Beratungsvorlage:	☐ der öffentlichen ORW-Sitzung	TOP	am
	der öffentlichen ORE-Sitzung	TOP	am
	□ der nicht öffentlichen BA-Sitzung	TOP 4.2b)	am 01.04.2025
	der öffentlichen GR-Sitzung	TOP 5.7b)	am 08.04.2025

Bauvoranfrage/Erteilung einer Befreiung für das Grundstück Stockacker 16, Flst. Nr. 422, Gemarkung Stegen - Erweiterung des Gebäudes mit einer traufunterbrechenden Wiederkehr im Zuge des Dachausbaus

Erweiterung einer bestehenden Doppelhaushälfte durch eine nordseitige Widerkehr

Stockacker 16 Flurstück 422 79252 Stegen

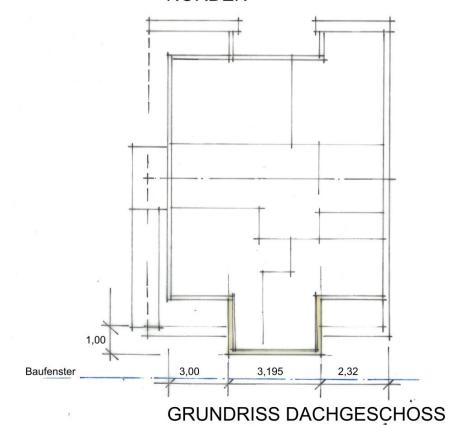
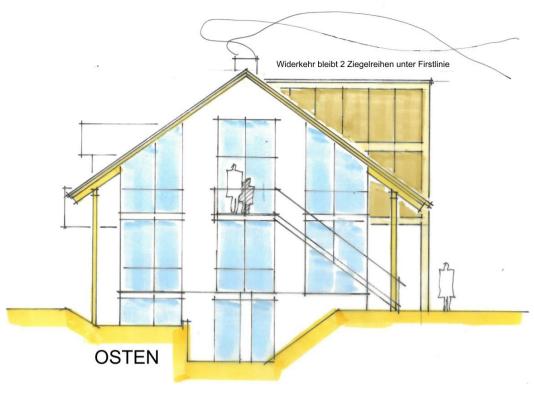
"Kann dem nordseitigen Dacheinschnitt, wie zeichnerisch dargestellt, zugestimmt werden? Dieser weicht von den Vorschriften des Bebauungsplans bzgl. Dachgestaltung und Traufhöhe ab und müsste daher über einen Befreiungstatbestand genehmigt werden."

Die Breite der Wiederkehr soll ca. 3,20 m betragen, die Breite der Dachseite beträgt 8,52. Somit ist die Breite der Wiederkehr weniger als 1/2 der Dachseite.

Die Untere Baurechtsbehörde des Landratsamtes vertritt die Auffassung, dass Dachaufbauten, die breiter als 1/2 der Dachseite sind, eine neue Traufhöhe auslösen. Eine Überschreitung der maximal zulässigen Traufhöhe würde somit eine Befreiung erfordern. Da die geplante Wiederkehr jedoch kleiner als 1/2 der Dachseite ist, wird hier keine Befreiung erforderlich.

Die erforderlichen Abstände zum Ortgang und zum Dachfirst werden eingehalten. Eine Befreiung würde noch für die abweichende Dachneigung bzw. für die Form des Daches der Wiederkehr erforderlich werden.

Der Bauausschuss empfiehlt/der Gemeinderat beschließt, die Frage zur Bauvoranfrage mit Ja zu beantworten, die erforderliche Befreiung für die abweichende Dachneigung bzw. -form zuzustimmen und das Einvernehmen gem. § 36 i.V.m. § 31 Abs. 2 BauGB zu erteilen.
